Modernizace sportovního areálu - Hřiště pro Beach sporty

ZMĚNOVÝ LIST STAVBY

Číslo: ZL 019

2. Popis předmětu změn:
Odvodnění stávající opěrné stěny + dodatečné otvory v nové opěrné stěně.

S: VCP Trebon -Odvodnění stávající opěrné stěny + dodatečné otvory v nové opěrné stěně

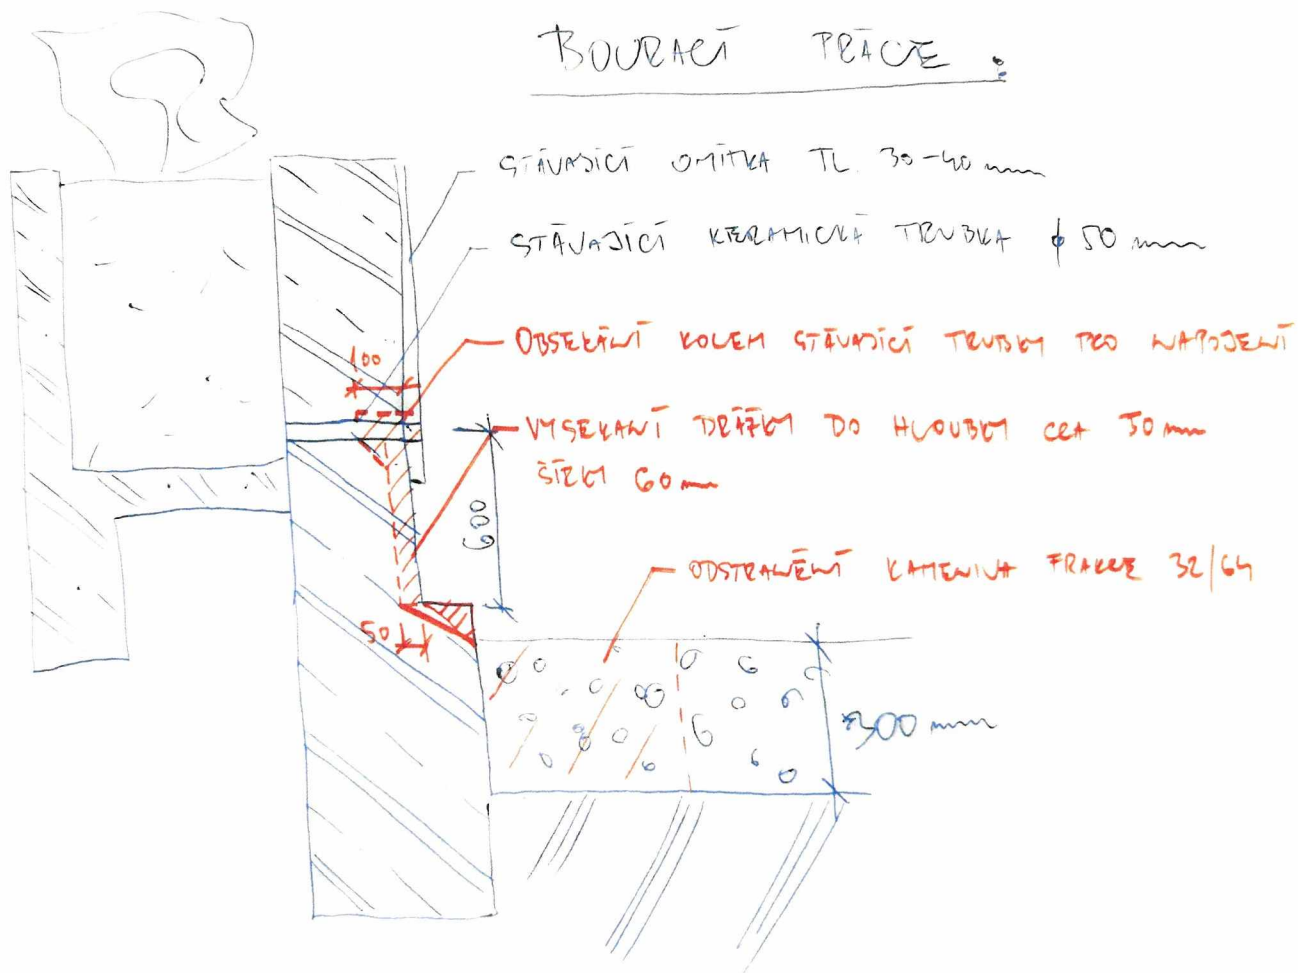
3. Odůvodnění změny:
Na základě podnětu od zástupců města a TDI, bude doplněné odvodnění stávající opěrné stěny v místech stávajících vývodů od květináče.
Návrhem je napojení nových trubek DN50 od stávajících otvorů, jejich vzájemné propojení horizontálním potrubím DN110 a svedením do dešťové šachty u budoucího skladu.
Bude nutné vytvoření šliců v betonové stěně pro uložení potrubí DN50, jeho zahození a srovnání stěny, odkopání naspaného kamene, uložení potrubí do pískového lože, obalení geotextílií a perforování potrubí DN 110 pro případné nahromadování dešťové vody u opěrné stěny.
